# НИЙТИЙН ЭЗЭМШЛИЙН ЗАМ ТАЛБАЙ, ОЛОН НИЙТИЙН ҮЙЛЧИЛГЭЭНИЙ ГАЗРУУДАД ХИЙСЭН ДЭД БҮТЦИЙН ХҮРТЭЭМЖИЙН ҮНЭЛГЭЭНИЙ ЗӨВЛӨМЖ

### Талбайн зүүн урд уулзвар-Шангрилла зочид буудлын хойд уулзвар

### Чойжин ламын сүм музейн дунд зам

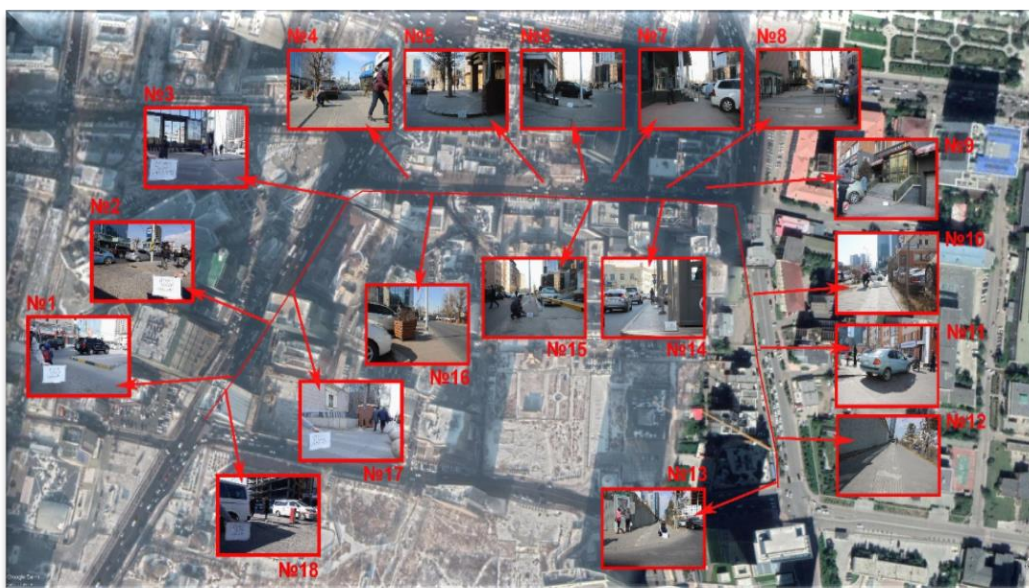
Чойжин ламын сүм музейн баруун талын 547 метр туслах замын 2 талаар 1.5 метрээс багагүй өргөнтэй явган хүний зам төлөвлөх. Явган хүний замын голд харааны бэрхшээлтэй хүнд зориулсан хөтөч хавтан төлөвлөх. Явган зам авто замтай огтлолцох хэсэг дэх гарцны налуууг 8.3 %-с ихгүйгээр төлөвлөх болон гарцны бордиур авто замын зорчих хэсгийн түвшний зөрүү 2.5 см-с өндөргүй байх.

№	Зураг	Байршил	Зөвлөмж
1		Чойжин ламын сүм музейн баруун тал дахь 547 метр туслах зам	<ul style="list-style-type: none"> <li>• Явган зам дээр байрласан автомашиныг тогтмол чөлөөлөх</li> <li>• Нийтийн эзэмшлийн зам талбайд байрласан саадыг чөлөөлөх</li> <li>• Явган замыг өргөныг 1.5 м-с багагүй болгон засварлах</li> <li>• Явган замын тууш дагууд харааны бэрхшээлтэй хүнд зориулсан хөтөч замыг төлөвлөх</li> </ul>
2		Чойжин ламын сүм музейн баруун тал дахь 547 метр туслах зам	<ul style="list-style-type: none"> <li>• Явган замын гарцны хашлагыг авто замын зорчих хэсгийн гадаргуутай нэг түвшинд болгон төлөвлөх</li> <li>• Явган замын гарцны налууг 8.3 %-с ихгүй алгуур болгон засварлах</li> <li>• Гарцан дээр харааны бэрхшээлтэй хүнд зориулсан анхааруулах товруут хавтан төлөвлөх</li> <li>• Явган замыг өргөныг 1.5 м-с багагүй болгон засварлах</li> <li>• Явган замын тууш дагууд харааны бэрхшээлтэй хүнд зориулсан хөтөч замыг төлөвлөх</li> </ul>

3		<p>Чойжин ламын сүм музейн баруун тал дахь 547 метр туслах зам</p>	<ul style="list-style-type: none"> <li>• Явган замын гарцны хашлагыг авто замын зорчих хэсгийн гадаргуутай нэг түвшинд болгон төлөвлөх</li> <li>• Явган замын гарцны налууг 8.3 %-с ихгүй алгуур болгон засварлах</li> <li>• Гарцан дээр харааны бэрхшээлтэй хүнд зориулсан анхааруулах товруут хавтан төлөвлөх</li> <li>• Явган замын тууш дагууд харааны бэрхшээлтэй хүнд зориулсан хөтөч замыг төлөвлөх</li> <li>• Явган замыг өргөныг 1.5 м-с багагүй болгон засварлах</li> </ul>
4		<p>Чойжин ламын сүм музейн баруун тал дахь 547 метр туслах зам</p>	<ul style="list-style-type: none"> <li>• Явган замын гарцны хашлагыг авто замын зорчих хэсгийн гадаргуутай нэг түвшинд болгон төлөвлөх</li> <li>• Явган замын гарцны налууг 8.3 %-с ихгүй алгуур болгон засварлах</li> <li>• Гарцан дээр харааны бэрхшээлтэй хүнд зориулсан анхааруулах товруут хавтан төлөвлөх</li> <li>• Явган замын тууш дагууд харааны бэрхшээлтэй хүнд зориулсан хөтөч замыг төлөвлөх</li> <li>• Явган замыг өргөныг 1.5 м-с багагүй болгон засварлах</li> </ul>

5		<p>Чойжин ламын сүм музейн баруун тал дахь туслах замын хойд уулзварын явган хүний гарц</p>	<ul style="list-style-type: none"> <li>• Явган замын гарцны хашлагыг авто замын зорчих хэсгийн гадаргуутай нэг түвшинд болгон төлөвлөх</li> <li>• Явган замын гарцны налууг 8.3 %-с ихгүй алгуур болгон засварлах</li> <li>• Гарцан дээр харааны бэрхшээлтэй хүнд зориулсан анхааруулах товруут хавтан 1.2 метрээс багагүй өргөнтэйгөөр төлөвлөх</li> <li>• Явган замын тууш дагууд харааны бэрхшээлтэй хүнд зориулсан хөтөч замыг төлөвлөх</li> </ul>
6		<p>Чойжин ламын сүм музейн баруун тал дахь туслах замын хойд уулзварын явган хүний гарц</p>	<ul style="list-style-type: none"> <li>• Нийтийн эзэмшлын зам талбайд байрласан саадыг чөлөөлөх</li> <li>• Явган замын тууш дагууд харааны бэрхшээлтэй хүнд зориулсан хөтөч замыг төлөвлөх</li> <li>• Явган замын гарцны хашлагыг авто замын зорчих хэсгийн гадаргуутай нэг түвшинд болгон</li> </ul>

<p>төлөвлөх</p> <ul style="list-style-type: none"> <li>• Явган замын гарцны налууг 8.3 %-с ихгүй алгуур болгон засварлах</li> <li>• Гарцан дээр харааны бэрхшээлтэй хүнд зориулсан анхааруулах товруут хавтан төлөвлөх</li> </ul>
7		<p>Чойжин ламын сүм музейн баруун тал дахь 547 метр туслах зам</p>	<ul style="list-style-type: none"> <li>• Нийтийн эзэмшлын зам талбайд байрласан саадыг чөлөөлөх</li> <li>• Стандартын дагуу явган хүний зам төлөвлөх</li> </ul>
8		<p>Чойжин ламын сүм музейн баруун тал дахь 547 метр туслах зам</p>	<ul style="list-style-type: none"> <li>• Нийтийн эзэмшлын зам талбайд байрласан саадыг чөлөөлөх</li> <li>• Стандартын дагуу явган хүний зам төлөвлөх</li> </ul>
9		<p>Чойжин ламын сүм музейн баруун тал дахь 547 метр туслах зам</p>	<ul style="list-style-type: none"> <li>• Нийтийн эзэмшлын зам талбайд байрласан саадыг чөлөөлөх</li> <li>• Стандартын дагуу явган хүний зам төлөвлөх</li> </ul>

10		<p>Чойжин ламын сүм музейн баруун тал дахь 547 метр туслах зам</p>	<ul style="list-style-type: none"> <li>• Явган замын тууш дагууд харааны бэрхшээлтэй хүнд зориулсан хөтөч замыг төлөвлөх</li> <li>• Явган замын гарцны хашлагыг авто замын зорчих хэсгийн гадаргуутай нэг түвшинд болгон төлөвлөх</li> <li>• Явган замын гарцны налууг 8.3 %-с ихгүй алгуур болгон засварлах</li> <li>• Гарцан дээр харааны бэрхшээлтэй хүнд зориулсан анхааруулах товруут хавтан төлөвлөх</li> <li>• Явган замыг өргөныг 1.5 м-с багагүй болгон засварлах</li> </ul>

## Blue sky tower урд зам

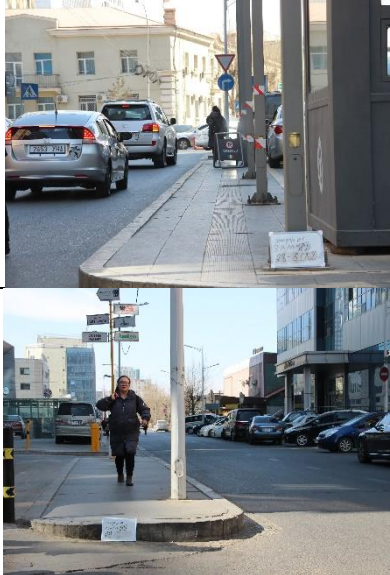
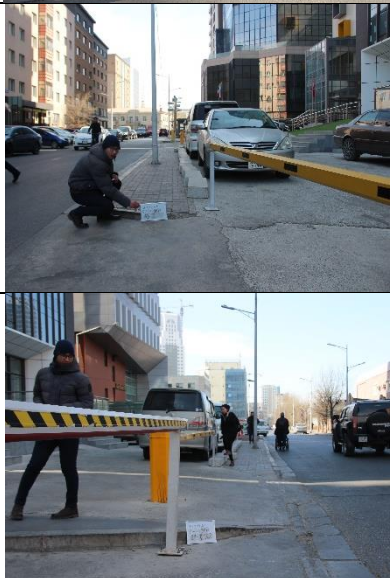
Blue sky tower-н зүүн талын уулзвараас Эвсэг кашмейрын баруун талын уулзвар хүртлэх авто замын урд болон хойд хэсгийн 678 метр явган хүний зам. Тухайн явган хүний замын зорчих хэсэгт барилга байгууламжийн шат болон бусад орчны саад ихээр байрласан. Эдгээр саадыг явган хүний замын зорчих хэсгээс чөлөөлөх шаардлагатай. Мөн явган зам авто замтай огтлолцох хэсгүүдийг стандартын дагуу шинэчлэн төлөвлөх.

№	Зураг	Байршил	Зөвлөмж
4		Эвсэг кашмейрын урд талын явган хүний зам	<ul style="list-style-type: none"> <li>Явган зам дээр байрласан автомашиныг тогтмол чөлөөлөх</li> </ul>
5		Элит караокены урд тал	<ul style="list-style-type: none"> <li>Явган замын гарцны хашлагыг авто замын зорчих хэсгийн гадаргуутай нэг түвшинд болгон төлөвлөх</li> <li>Явган замын гарцны налууг 8.3 %-с ихгүй алгуур болгон засварлах</li> <li>Гарцан дээр харааны бэрхшээлтэй хүнд зориулсан анхааруулах товруут хавтан төлөвлөх</li> </ul>

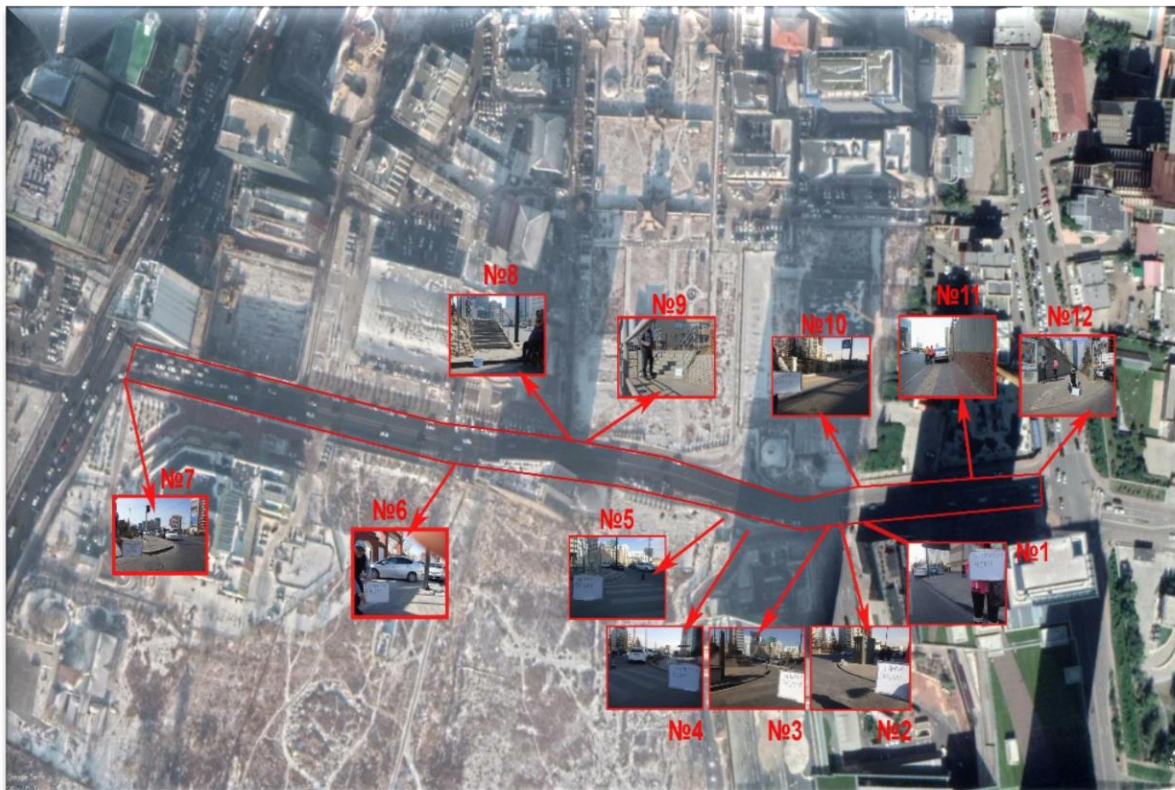
6		<p>Blue sky tower-н урд тал</p>	<ul style="list-style-type: none"> <li>• Явган замын гарцны хашлагыг авто замын зорчих хэсгийн гадаргуутай нэг түвшинд болгон төлөвлөх</li> <li>• Явган замын гарцны налууг 8.3 %-с ихгүй алгуур болгон засварлах</li> <li>• Гарцан дээр харааны бэрхшээлтэй хүнд зориулсан анхааруулах товруут хавтан төлөвлөх</li> <li>• Явган замын тууш дагууд харааны бэрхшээлтэй хүнд зориулсан хөтөч замыг төлөвлөх</li> </ul>
7		<p>Blue sky tower-н урд хаалга</p>	<ul style="list-style-type: none"> <li>• Нийтийн эзэмшлийн зам талбайд байрласан саадыг чөлөөлөх</li> <li>• Явган замын тууш дагууд харааны бэрхшээлтэй хүнд зориулсан хөтөч замыг төлөвлөх</li> </ul>
8		<p>Blue sky tower-н зүүн тал. Явган хүний зам авто замтай огтлолцох хэсэг</p>	<ul style="list-style-type: none"> <li>• Явган замын гарцны хашлагыг авто замын зорчих хэсгийн гадаргуутай нэг түвшинд болгон төлөвлөх</li> <li>• Явган замын гарцны налууг 8.3 %-с ихгүй алгуур болгон засварлах</li> <li>• Гарцан дээр харааны бэрхшээлтэй хүнд зориулсан анхааруулах товруут хавтан төлөвлөх</li> <li>• Явган замын тууш дагууд харааны бэрхшээлтэй хүнд зориулсан хөтөч замыг төлөвлөх</li> <li>• Явган зам дээр байрласан автомашиныг чөлөөлөх</li> </ul>

9		<p>Lavia restaurant урд талын 62 метр явган хүний зам</p>	<ul style="list-style-type: none"> <li>• Нийтийн эзэмшлийн зам талбайд байрласан саадыг чөлөөлөх</li> <li>• Явган замын тууш дагууд харааны бэрхшээлтэй хүнд зориулсан хөтөч замыг төлөвлөх</li> <li>• Явган замын гарцны хашлагыг авто замын зорчих хэсгийн гадаргуутай нэг түвшинд болгон төлөвлөх</li> <li>• Явган замын гарцны налууг 8.3 %-с ихгүй алгуур болгон засварлах</li> <li>• Гарцан дээр харааны бэрхшээлтэй хүнд зориулсан анхааруулах товруут хавтан төлөвлөх</li> </ul>

14		<p>Blue sky tower-н зүүн талын уулзвараас баруун тийш 54 метр явган хүний зам.(замын урд хэсэг)</p>	<ul style="list-style-type: none"> <li>• Нийтийн эзэмшлийн зам талбайд байрласан саадыг чөлөөлөх</li> <li>• Явган замын тууш дагууд харааны бэрхшээлтэй хүнд зориулсан хөтөч замыг төлөвлөх</li> <li>• Явган замын гарцны хашлагыг авто замын зорчих хэсгийн гадаргуутай нэг түвшинд болгон төлөвлөх</li> <li>• Явган замын гарцны налууг 8.3 %-с ихгүй алгуур болгон засварлах</li> <li>• Гарцан дээр харааны бэрхшээлтэй хүнд зориулсан анхааруулах товруут хавтан төлөвлөх</li> </ul>
15		<p>Blue sky tower-н замын урд хэсгийн 83 метр явган хүний зам</p>	<ul style="list-style-type: none"> <li>• Нийтийн эзэмшлийн зам талбайд байрласан саадыг чөлөөлөх</li> <li>• Явган замын тууш дагууд харааны бэрхшээлтэй хүнд зориулсан хөтөч замыг төлөвлөх</li> <li>• Явган замын гарцны хашлагыг авто замын зорчих хэсгийн гадаргуутай нэг түвшинд болгон төлөвлөх</li> <li>• Явган замын гарцны налууг 8.3 %-с ихгүй алгуур болгон засварлах</li> <li>• Гарцан дээр харааны бэрхшээлтэй хүнд зориулсан анхааруулах товруут хавтан төлөвлөх</li> </ul>

16		<p>Чандмань супермаркетын хойд талын 106 метр явган хүний зам</p>	<ul style="list-style-type: none"> <li>• Нийтийн эзэмшлийн зам талбайд байрласан саадыг чөлөөлөх</li> <li>• Явган замын тууш дагууд харааны бэрхшээлтэй хүнд зориулсан хөтөч замыг төлөвлөх</li> <li>• Явган замын гарцны хашлагыг авто замын зорчих хэсгийн гадаргуутай нэг түвшинд болгон төлөвлөх</li> <li>• Явган замын гарцны налууг 8.3 %-с ихгүй алгуур болгон засварлах</li> <li>• Гарцан дээр харааны бэрхшээлтэй хүнд зориулсан анхааруулах товруут хавтан төлөвлөх</li> </ul>
